鳴門市通学路交通安全プログラムに基づく合同点検対応箇所図 (明神小学校・明神幼稚園 その1)

鳴門市通学路交通安全プログラムに基づく合同点検対応箇所図 (明神小学校・明神幼稚園 その2)

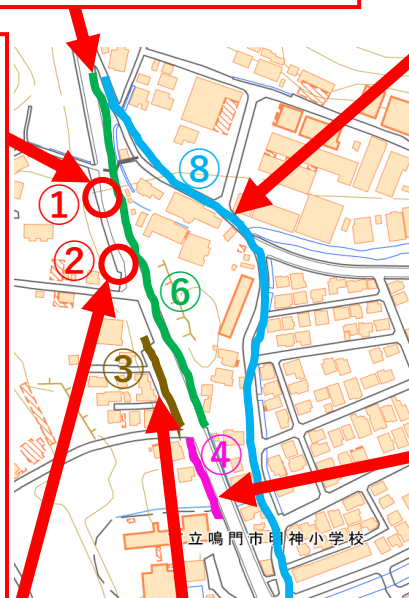
⑥交通量が多く、車の速度も速い。

歩道にガードレールがない場所があり、危険。
歩道が狭いところに、夏場は樹木等が生い茂り、ますます通りにくい。
追いぬき等で2列になると、車道にはみ出して危険である。

(⑧との合流点辺り) 一部、横断歩道の白線が薄くなっている。

⑧車の往来が多く危険である。

①見通しの悪いカーブで車がスピードを出すため、安全に県道を横断できない。

④歩道が狭く、ガードレールもないので、危険である。

②ドラム缶の横の歩道が極端に狭い。

車道に寄ってふくらんで歩くので、大変危険である。

③ガードレールも歩道もないので、危険である。

横断歩道の塗り直し (予定)

ラバーポールの設置

グリーンラインの延伸

原則、歩道橋や信号のある横断歩道を渡って通学するように指導

ラバーポールの設置

ふくらむことなく、できるだけ車道から離れた側を通るように指導

足を取られないよう、側溝のふたの隙間を埋める

できるだけ左側に寄って通行するように指導
